# SERVICE BULLETIN

## SONDERKONTROLLE ZUR TBO-ERHÖHUNG FÜR ROTAX® MOTOR TYPE 912 (SERIE) SB-912-005UL

**BILD 1**

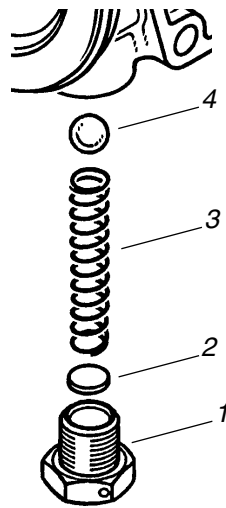
Siehe dazu Bild 1.

Ist die Sk-Mutter noch mit einem Federring gesichert, ist dieser durch eine Schnorrscheibe (1), gemäß entsprechendem Wartungshandbuch (Heavy Maintenance), letztgültige Ausgabe zu ersetzen.

**BILD 2**

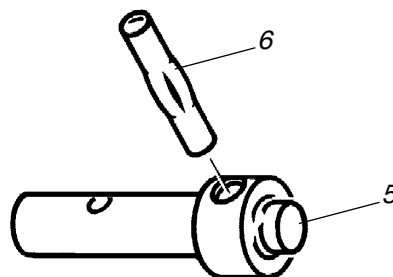
Siehe dazu Bild 2 und 3.

Ab Mot. Nr. 4,005.186 wurde, zur Verbesserung des Druckregelverhaltens die Länge der Druckfeder (3) von 46 mm auf 39,5 mm verkürzt. Die Federkonstante wurde durch Änderung der Drahtstärke von 0,8 auf 0,9 mm erhöht. Die Kugel (4) für das Überdruckventil wurde zur besseren Öldruckregelung von 8 mm auf 8,5 mm vergrößert. Falls vorhanden die Einstellscheibe (2) entfernen. Wird jedoch der vorgeschriebene Öldruck nicht erreicht, kann damit der Öldruck eingestellt werden.

**BILD 3**

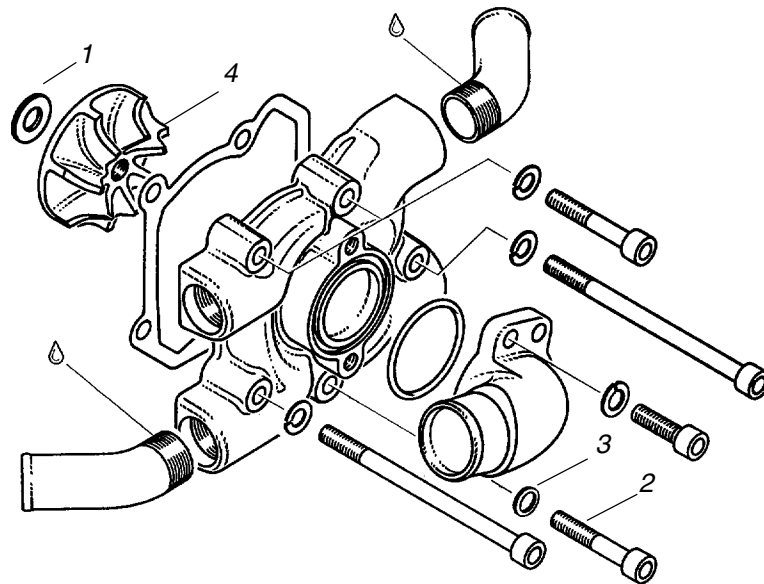
- ◆ HINWEIS: Ab Mot. Nr. 3,792.944 wurden das Ölpumpengehäuse und der Ölpumpendeckel auf Druckguss umgestellt. Bei dieser Gelegenheit wurde die Pumpenleistung durch Verbreitern der Saugdrehkolben mit Rotor von 13 mm auf 16 mm geändert. Entsprechend wurde auch das Ölpumpengehäuse, die Pumpenwelle und die O-Ringe angepasst.  
Ab Mot. Nr. 4,152.101 erfolgt die Mitnahme der Ölpumpenwelle (6) durch einen 5 mm Kerbstift (5) anstelle der geschlitzten Spannhülse.

Wenn Teile erneuert werden, ist auf die Ölpumpe mit den 16 mm breiten Rotoren umzurüsten.

**BILD 4**  
**Wasserpumpe**

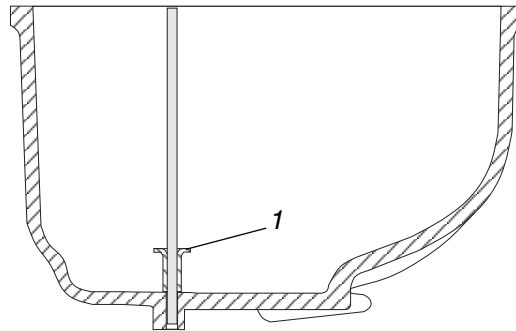
Siehe dazu Bild 4.

Ein Betrieb des Motors ohne Frostschutzmittel ist wegen vermehrter Korrosionsbildung nicht zulässig.

Ab Mot. Nr. 4,152.414 wurde deshalb das Material der Pumpenwelle geändert. Wegen galvanischer Reaktion, hervorgerufen durch Verwendung verschiedener Materialien wurde ab Mot. Nr. 4,152.607 die Scheibe (1) und die Zyl. Schraube (2) durch Teile in rostfreier Ausführung ersetzt.

**BILD 5**  
**Kontrolle der Schwimmergehäuse**

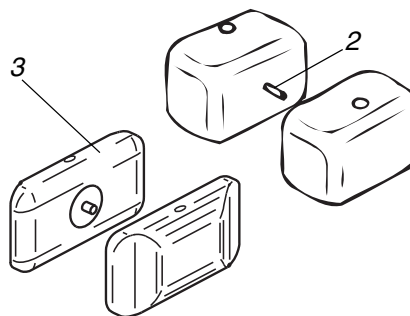
Siehe dazu Bild 5 und 6.

Schwimmerkammer abnehmen und beide Schwimmer herausheben. Sind am Boden der Schwimmerkammer noch keine Abstandshalter (1) Teile Nr. 861920, für die beiden Schwimmer vorhanden, so sind diese nachzurüsten. Dadurch wird eventuelles Steckenbleiben des Schwimmers in der Schwimmerkammer verhindert.
